INTERVENTO DI RICOLLOCAMENTO DELLE COOPERATIVE PESCATORI MULTEDO INTERFERENTI CON LA NUOVA FOCE DEL RIO MOLINASSI PRESSO IL SITO DI GENOVA-PRA'

Studio di Impatto Ambientale ai sensi dell'art. 22 del D.Lgs. 152/2006

SEZIONE 0 - INTRODUZIONE

Figura 1 – Estratto tavola di progetto

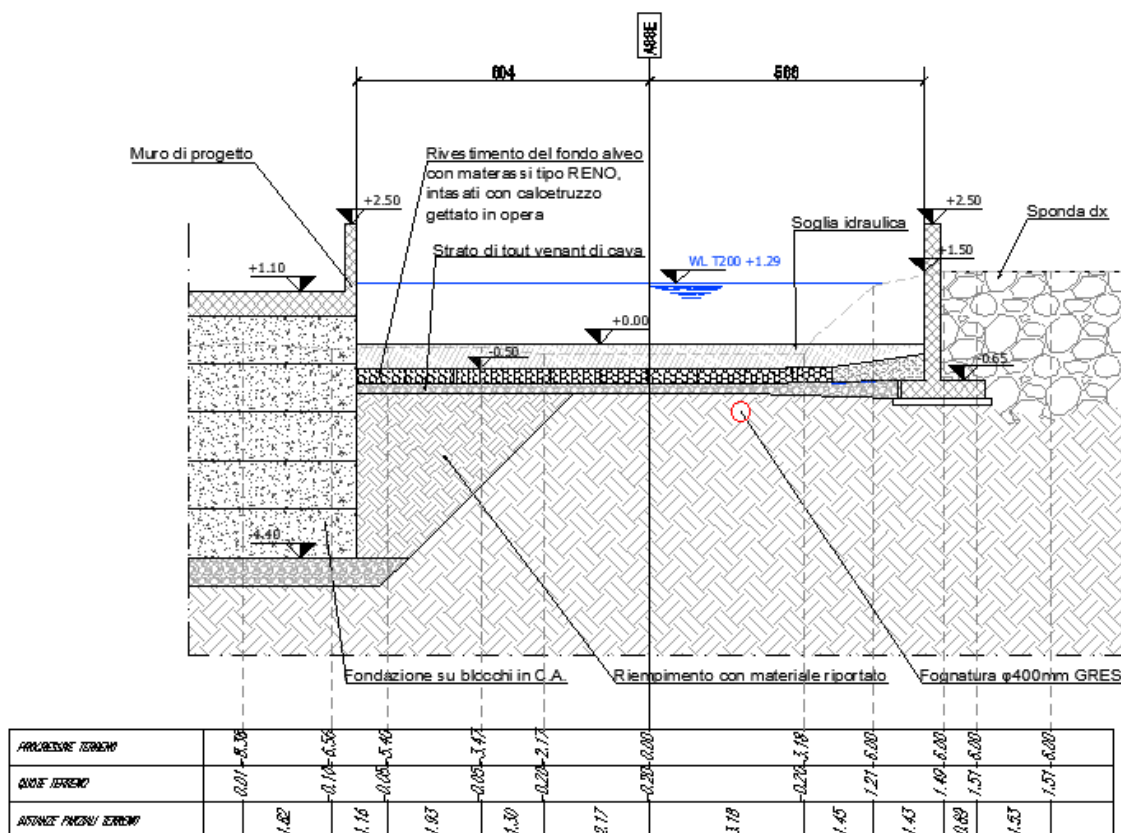
- **quota sommitale argine sinistro**

L'osservazione è stata recepita e la sponda destra è stata alzata alla medesima quota della sponda sinistra, pari a 2.5 m s.l.m. Tale quota è raggiunta, come mostrato nella figura di seguito (sezione 11 di esempio), con l'aggiunta di un muro di sponda lungo il profilo esterno della scogliera. Tale quota in sponda destra permette di garantire il rispetto del franco idraulico.

Figura 2 – Estratto tavola di progetto

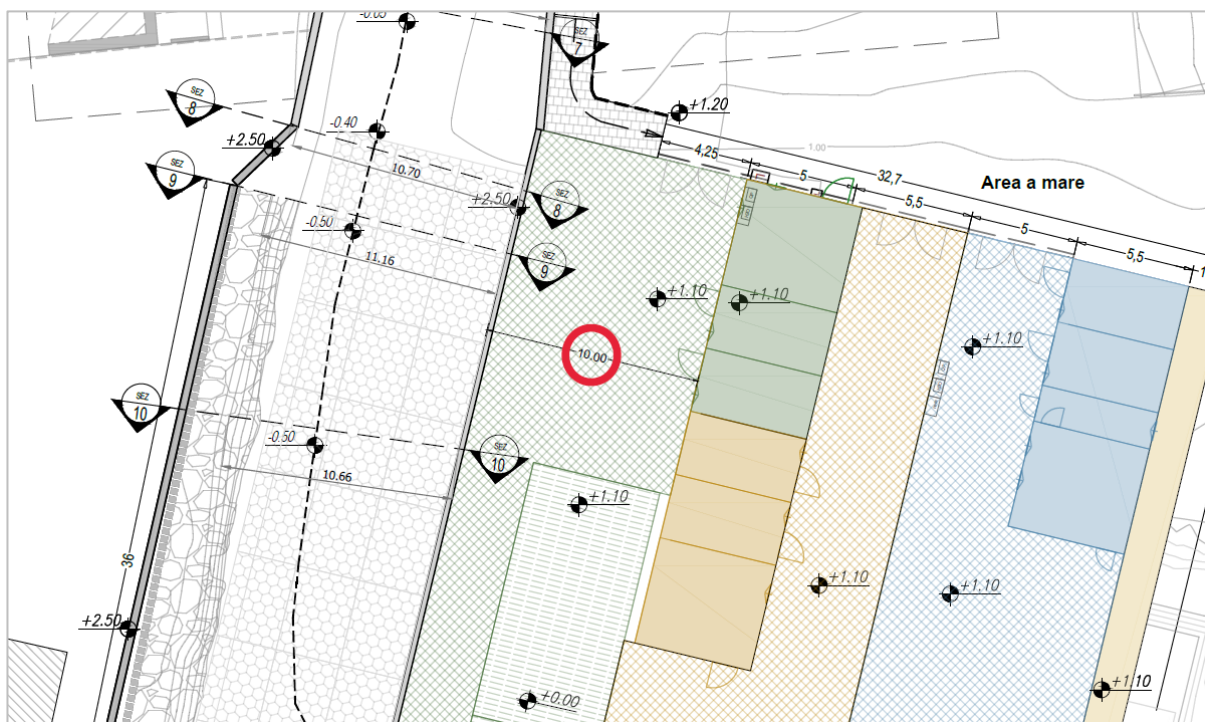
- **localizzazione del manufatto nella sponda sinistra**

L'osservazione è stata recepita e i volumi edilizi più prossimi alla sponda del Rio sono stati spostati a una distanza pari a 10 m, come mostrato nella figura seguente.

Figura 3 – Stralcio del profilo idraulico aggiornato dove si notano le diverse plateazioni

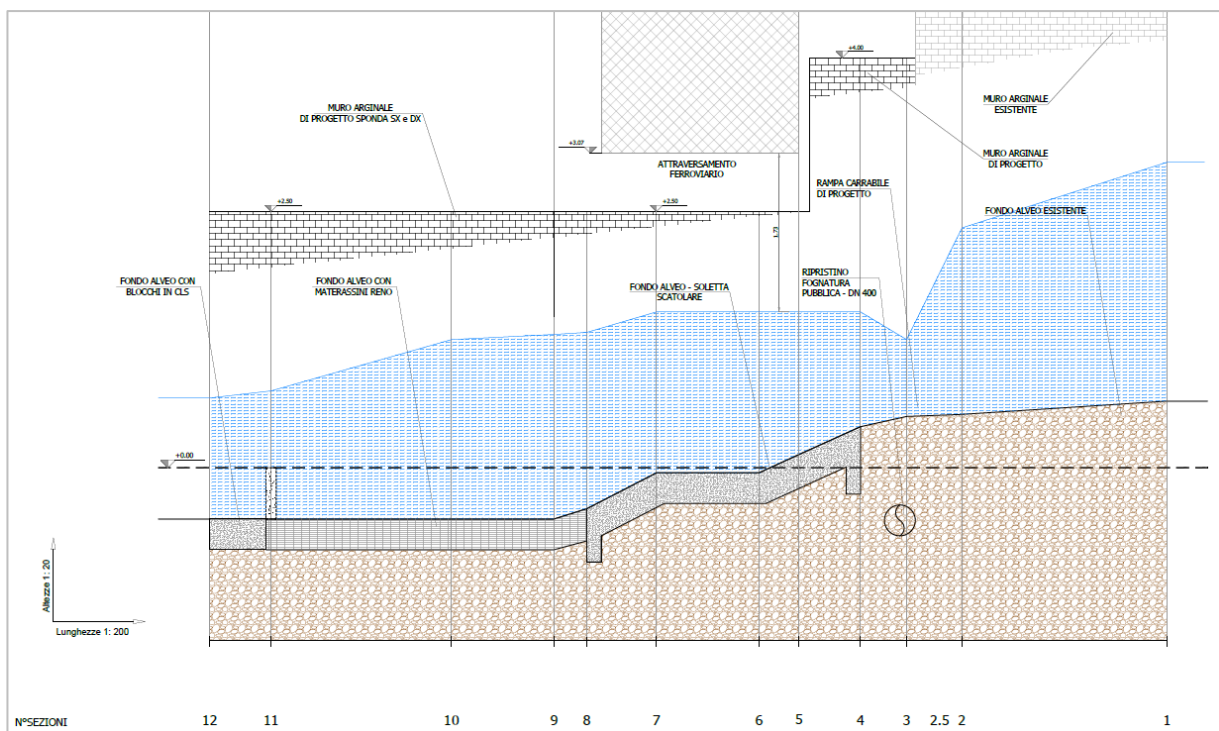
- **plateazione del fondo alveo** nel tratto terminale;

Come si nota nella figura seguente, il tratto terminale ha n.3 diverse plateazioni di fondo: dalla sez. 4 alla sez. 8, al di sotto dell'attraversamento ferroviario, si prevede una soletta scatolare in calcestruzzo, dalla sez. 8 alla sez. 11 (soglia idraulica) si prevedono dei materassini tipo Reno, tratto in cui si prevede l'accumulo di materiale e necessari ad evitare l'eventuale erosione del fondo, dalla sez. 11 alla sez. 12 un fondo alveo con blocchi in calcestruzzo per evitare lo scavo della corrente a valle della soglia (si rimanda al capitolo **Error! Reference source not found.**).
